Stadt Lebus

Vorhabenbezogener Bebauungsplan „Tagespflege / Betreutes Wohnen / Altersgerechtes Wohnen an der Birnenallee in Lebus“

-  
Auswertung der Stellungnahmen  
Stand 01.10.2024

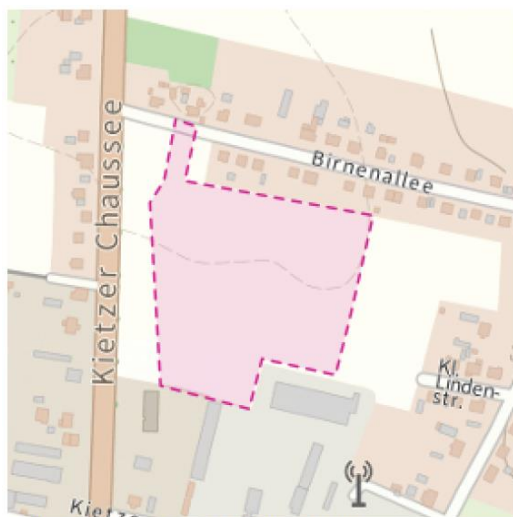
*Diese Auskunft gilt nur für den dargestellten Bereich und nur für die Anlagen der vorgenannten Unternehmen, so dass noch mit Anlagen weiterer Betreiber gerechnet werden muss, bei denen weitere Auskünfte einzuholen sind!*

*Bitte prüfen Sie, ob der dargestellte Bereich den Ihrer Anfrage enthält.*

Es wird zur Kenntnis genommen, dass die Auskunft nur für den dargestellten Bereich und nur für die genannten Anlagenbetreiber Gültigkeit besitzt.

Der dargestellte Bereich entspricht dem Plangebiet der vorliegenden Planung.
